NOTIFICATION DE SECURITE – AVIS D'INFORMATION
Système d'implant cochléaire Oticon Medical – Neuro

Le 3 Décembre 2020.

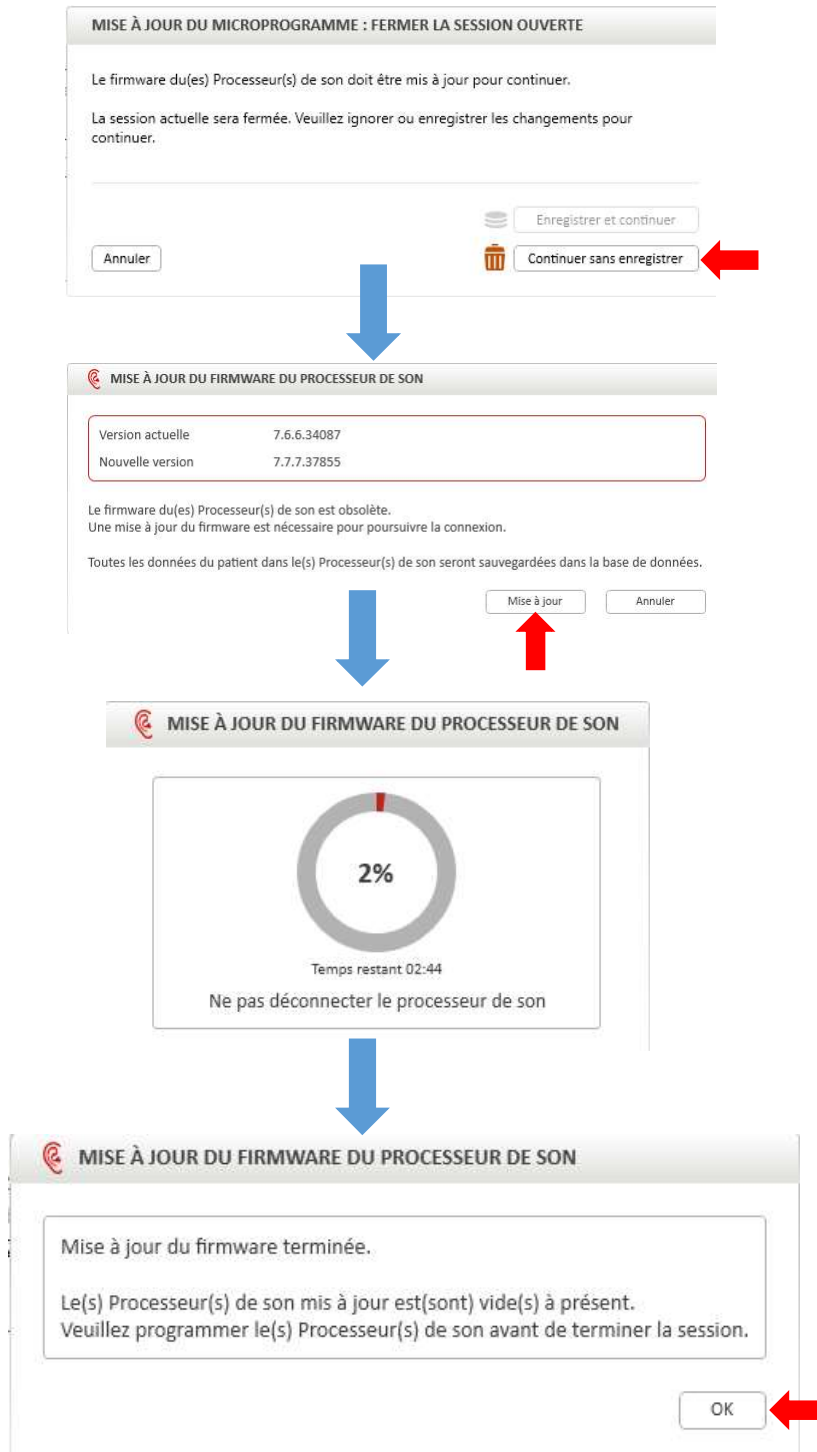
Par cette communication, Oticon Medical tient à rappeler l'importance de cette mise à jour logiciel pour les patients, et particulièrement les enfants, porteurs d'un système d'implant cochléaire Neuro. Ainsi, il est nécessaire pour les centres de suivi de procéder à la mise à jour systématique des processeurs Neuro 2 de tous les patients lors d'une session de réglages. Cette mise à jour se fait automatiquement via le logiciel GMCI dès lors que le processeur Neuro 2 est connecté à l'interface de réglage CI-Link et que la communication entre le logiciel et le processeur de son est établie. Un message apparaît à l'écran proposant ainsi à l'utilisateur de procéder à la mise à jour du processeur (voir ci-après).

- Le redémarrage automatique du processeur de son en cas de déconnexion entre la partie interne et externe, au bout de 2 secondes,
- Les informations adéquates envoyées par les témoins lumineux du processeur de son en cas de déconnexion,
- Une amélioration de la stabilité de la connexion entre le processeur de son Neuro 2 et l'implant Neuro Zti.
